OGGETTO: PAUR ex D.Lgs. 152/2006 art. 27-bis e L.R. 10/2010 art. 73-bis, progetto di "Completamento oltre quota +43 della discarica per rifiuti speciali non pericolosi sita in loc. Porta nei Comuni di Montignoso (MS) e Pietrasanta (LU)". Proponente: Programma Ambiente Apuane S.p.A. – **OSSERVAZIONI ex comma 4 articolo 27-bis DLgs 152/2006**

CONSIDERAZIONI SULLA GESTIONE DELLE ACQUE METEORICHE DILAVANTI (AMD)

Fig. n.7.x – Stralcio della “Planimetria Generale dello stabilimento Soc. Ind. CALCE” – anno 1942

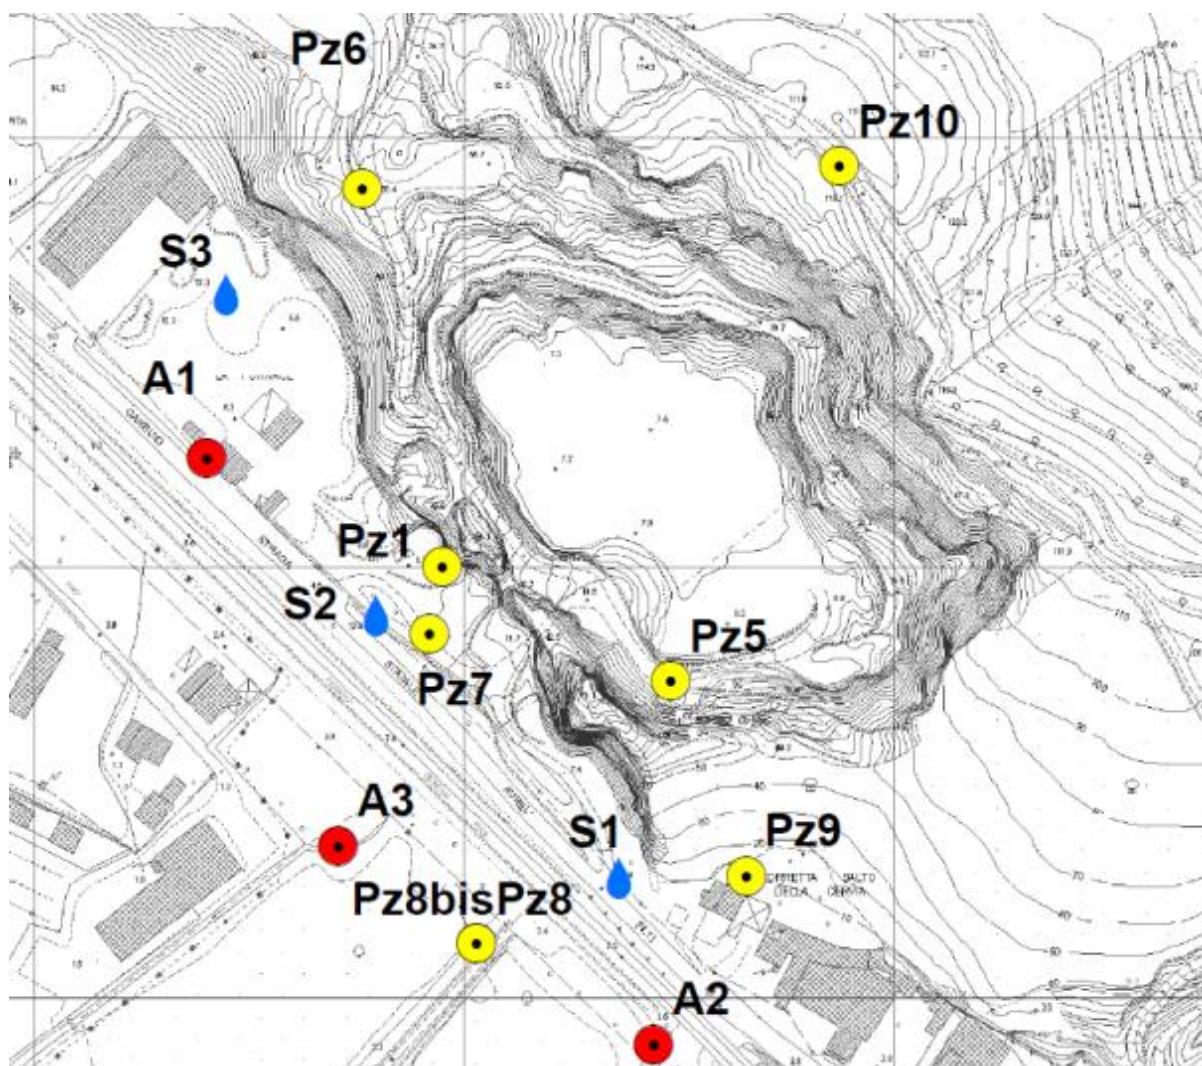
Inoltre da una cartografia del 1942 della "Soc. Ind. Calce" (vedi stralcio di seguito allegato) si evince che le acque inizialmente campionate come sorgente S2, in realtà, non sono altro che quelle della sorgente S3, in parte deviate all'interno della "Gora del Fontanaccio", che si immette nella Fossa Fiorentina proprio nel punto in cui sono stati eseguiti precedentemente i vari campionamenti delle acque.

I risultati delle analisi chimiche eseguite sui campioni prelevati da S3 ed S2 avevano già evidenziato tale possibilità, in quanto mostravano concentrazione molto simili dei parametri analizzati.

Pertanto anche questo punto di monitoraggio è stato eliminato, per non ripetere l'analisi idrochimica sulle medesime acque.

Anche le analisi della sorgente S3 che dicono raccolga l'acqua anche della sorgente S2, non saranno effettuate nel nuovo piano di monitoraggio e, anche per tale sorgente, nelle analisi ARPAT 2018 si parla di dati superiori alla norma per quanto riguarda i solfati 385 mg/l rispetto al livello di guardia di 250 mg/l.
